COMUNICADO Nº 13

19/05/2014

**LLAMADO PÚBLICO A OFERTAS
04/2014/FIDEICOMISO - IC**

PARQUE DE LOS DERECHOS DE LOS NIÑOS

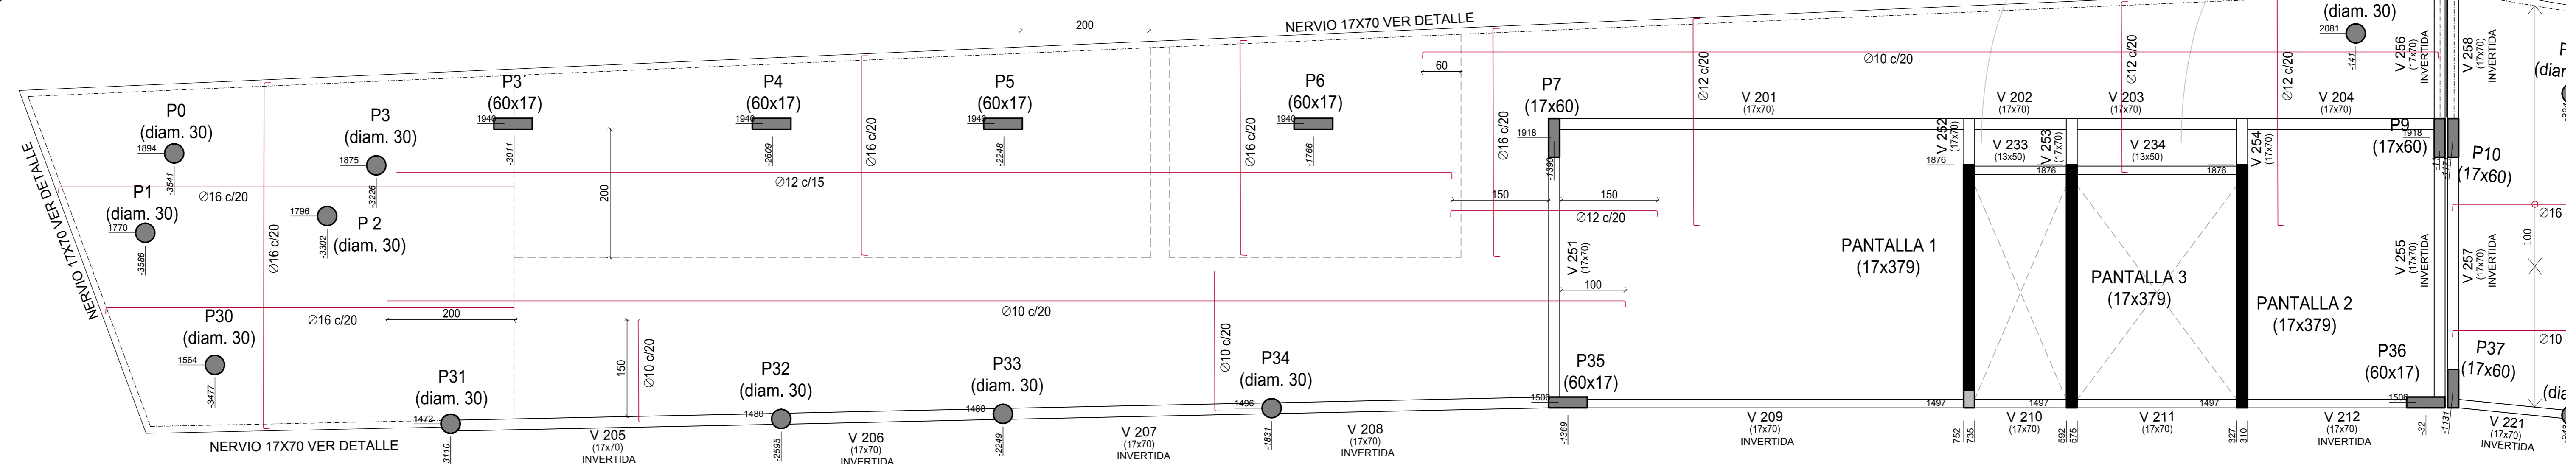
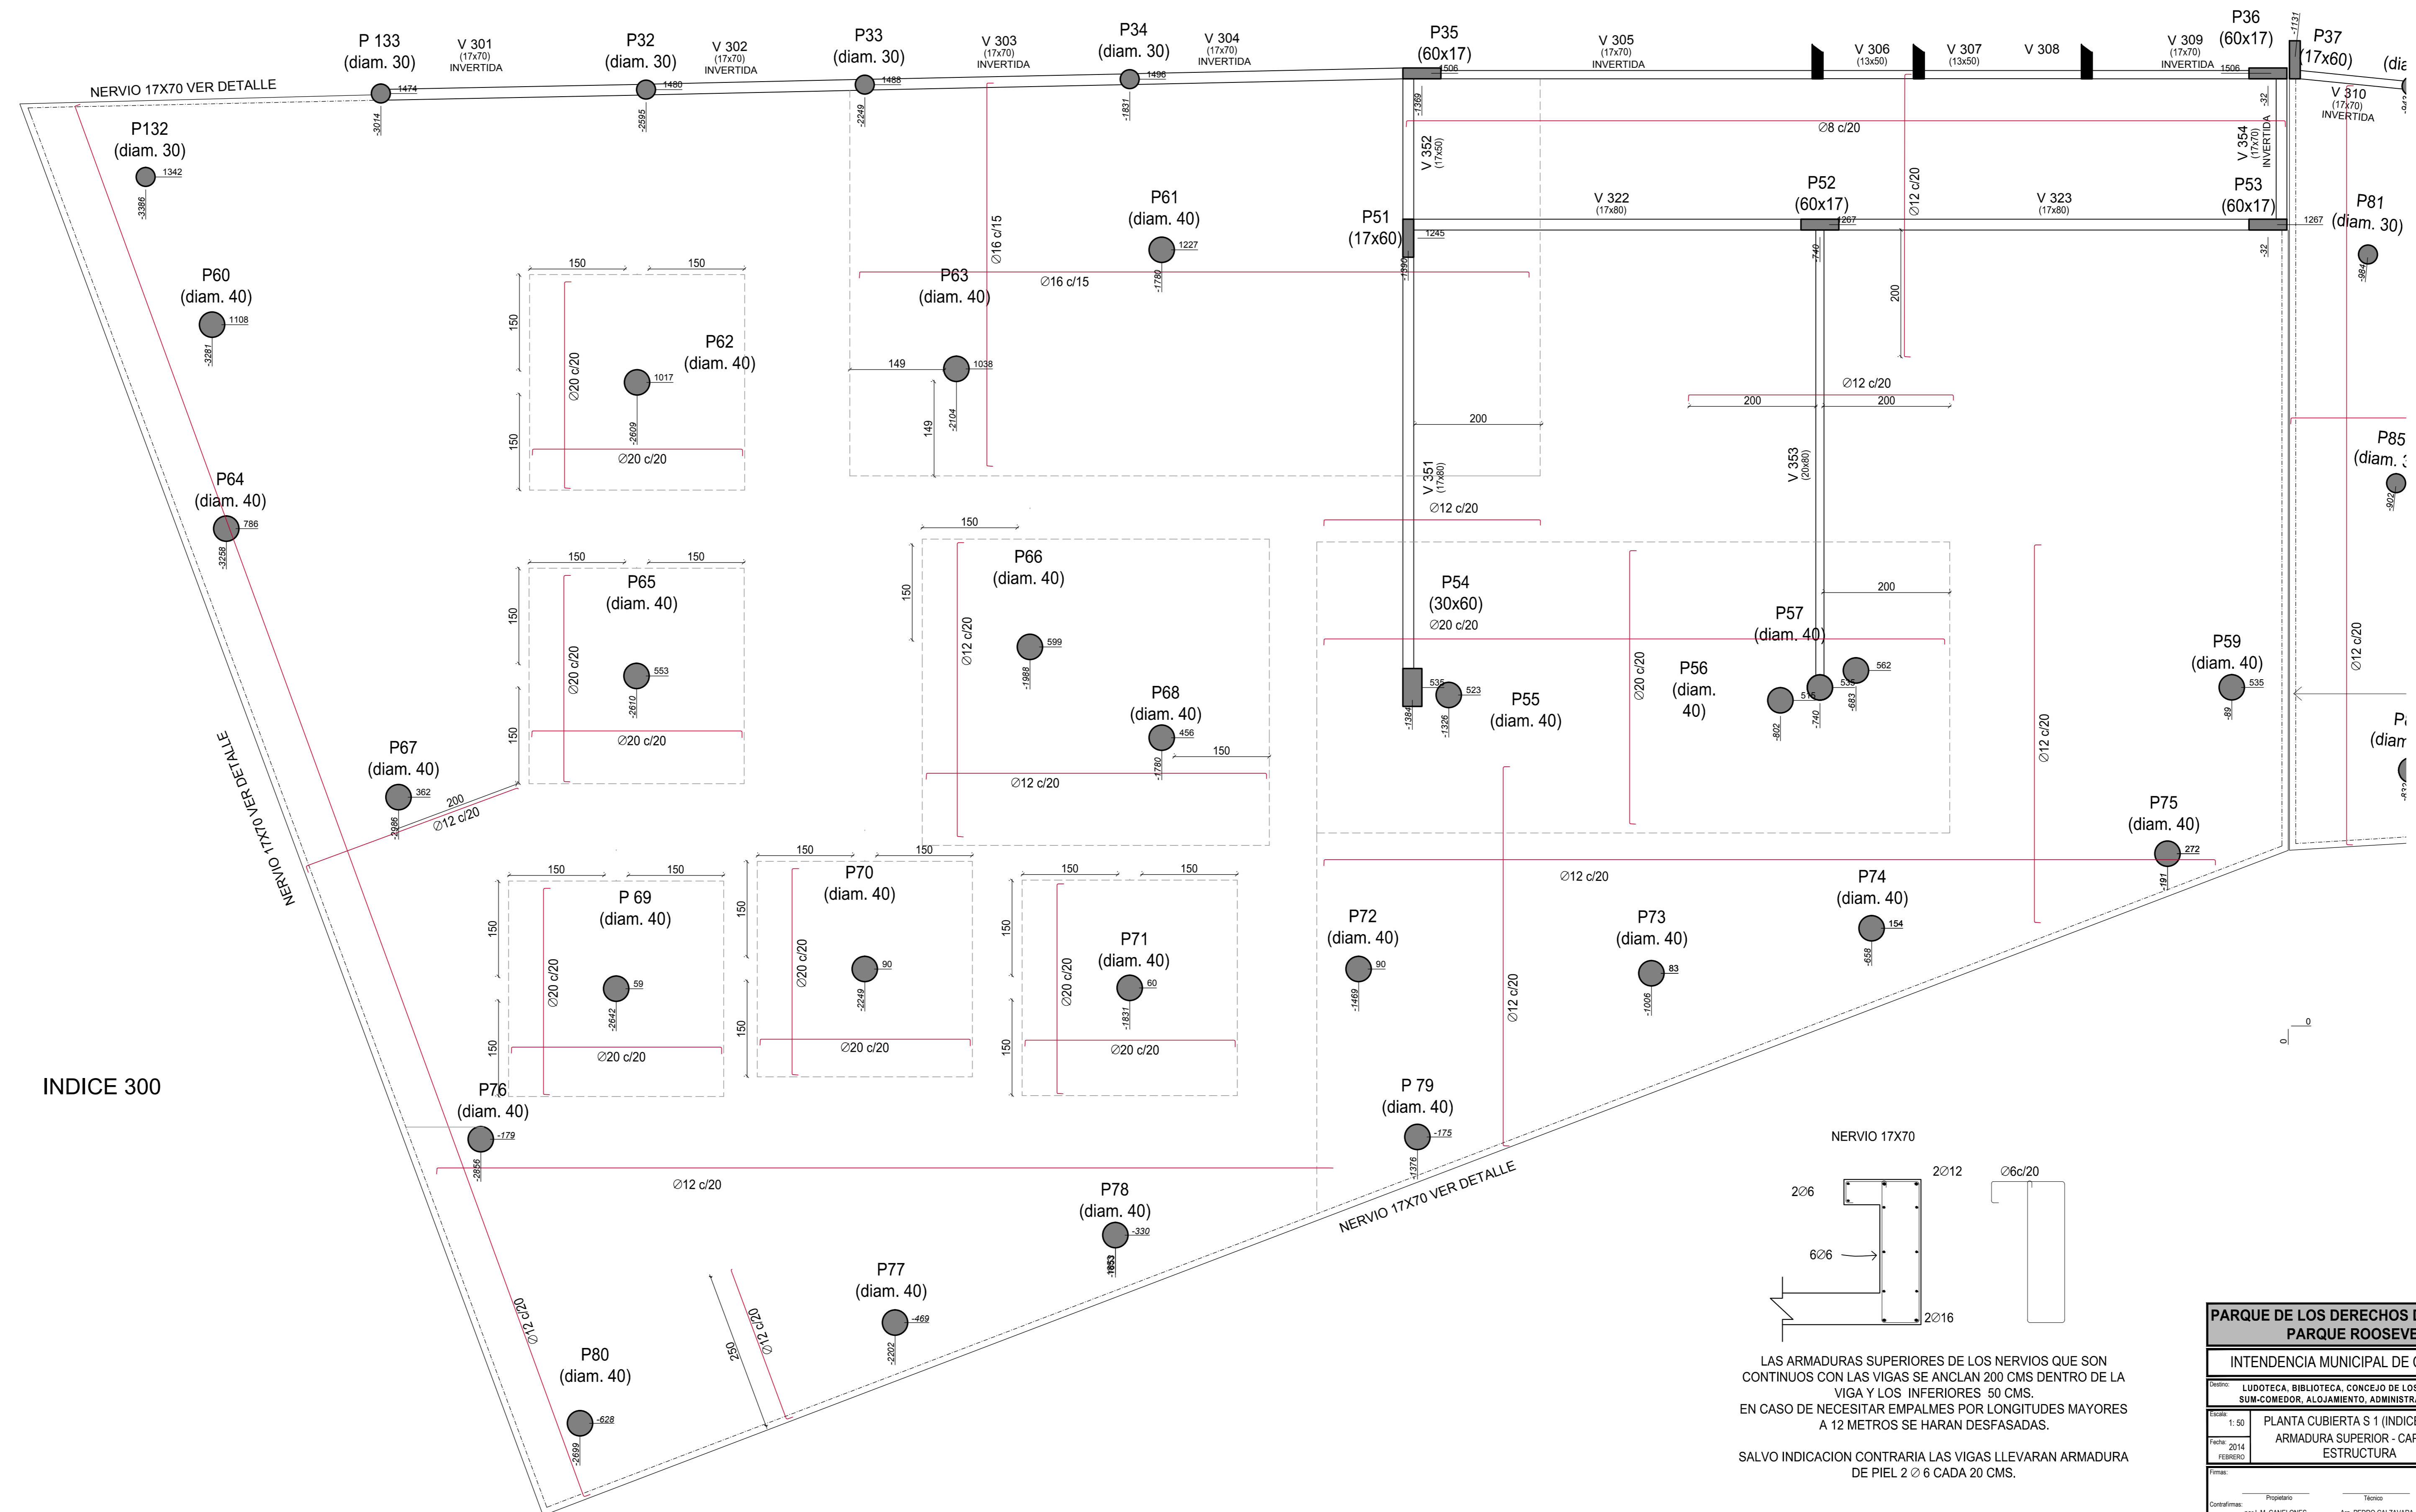
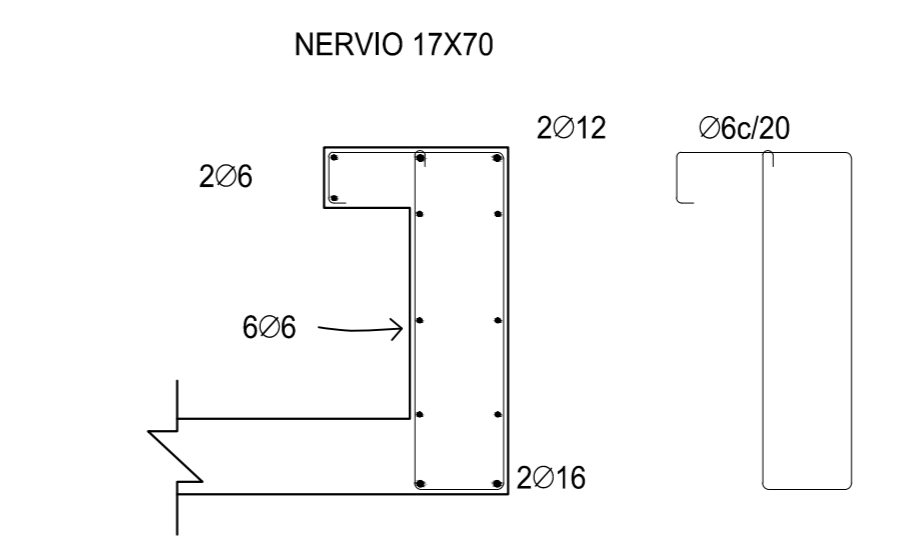
No están claros las limitaciones de los hierros superiores en el nivel 200 de las losas plano E05 por ejemplo hay una armadura longitudinal superior del 16 cada 20 cm que parece un hierro continuo y luego sobre el mismo hierro aparece del 12 cada 15 cm, se solicita por favor verificar y aclarar.

RESPUESTA: En la lámina E07 habían quedado superpuestos dos hierros. Se adjunta plano E07 con corrección.
